改善箇所説明図

「ニイガタNR303ロータリ除雪車」

機関室内部写真

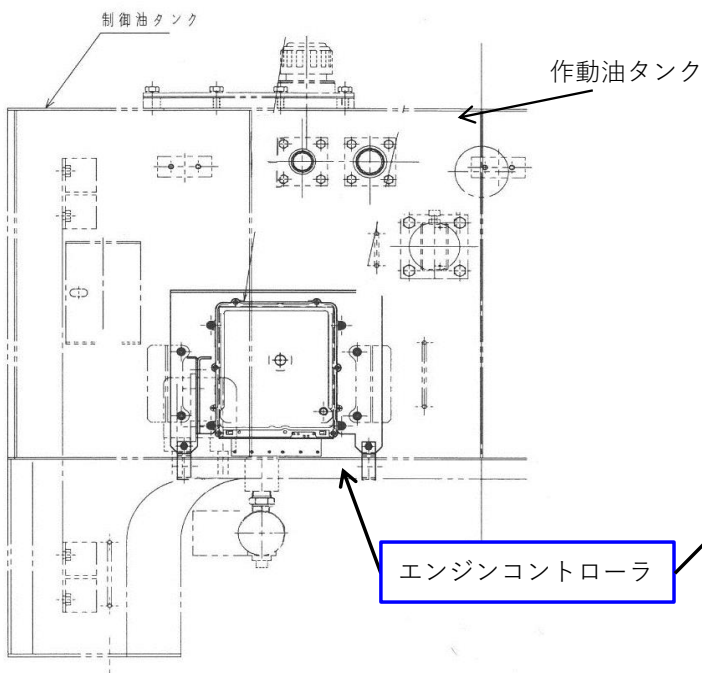
不適合発生部品

不具合発生内容

ロータリ除雪車のエンジンコントローラにおいて、制御プログラムのNox値判定条件が不適切なため、低温環境下での稼働時に、Nox値を誤判定し警告灯を点灯することがある。そのため、そのままの状態で使用を続けると、フェールセーフ制御となり、原動機の出力が低下するおそれがある。

全車両、エンジンコントローラの制御プログラムを対策プログラムに変更する。

改修車両にはエンジンコントローラに識別シールを張り付ける。
